MAZOWIECKI SZPITAL SPECJALISTYCZNY®

MSS-TZP-ZPP-26-21/20

Ostrołęka, dn. 16.07.2020r.

Dotyczy: postępowania o udzielenie zamówienia publicznego prowadzonego w trybie przetargu nieograniczonego powyżej kwoty określonej w przepisach wydanych na podstawie art. 11 ust. 8 ustawy z dnia 29 stycznia 2004 r. – Prawo zamówień publicznych (tekst jednolity Dz. U. z 2019 poz. 1843) **na zakup, dostawę i montaż sprzętu medycznego oraz pierwszego wyposażenia w ramach realizacji zadania inwestycyjnego pod nazwą: Adaptacja pomieszczeń i zakup pierwszego wyposażenia dla Oddziału Chirurgii Naczyniowej”.**

Dotyczy załącznika nr 3 do SIWZ, lampa operacyjna z wbudowaną kamerą do nagrywania operacji

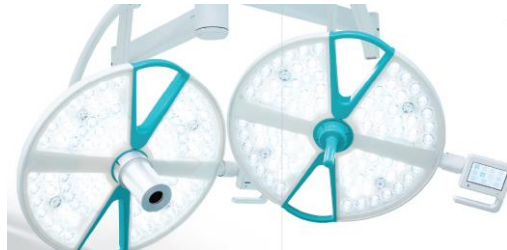
3. Czy Zamawiający wyrazi zgodę na zaoferowanie lampy operacyjnej, w której czasa główna i satelitarna mają jednakową wielkość. (ej i satelitarnę). Lampa główna i satelitarna z ilością diod 88 (każda), po 4 moduły świetlne złożone z 22 diod w kopule (dotyczy lampy głównej i satelitarnę). Diody rozłożone równomiernie wokół uchwyty sterylne (bez wolnej przestrzeni w formie pierścienia; wolna przestrzeń – uchwyty brudne (po dwa na czasie)). Poniżej wizualizacja oferowanego rozwiązania? – dotyczy l.p. 373, 374, 391

Odpowiedź: Zamawiający oczekuje spełnienia wymagań treści SIWZ.
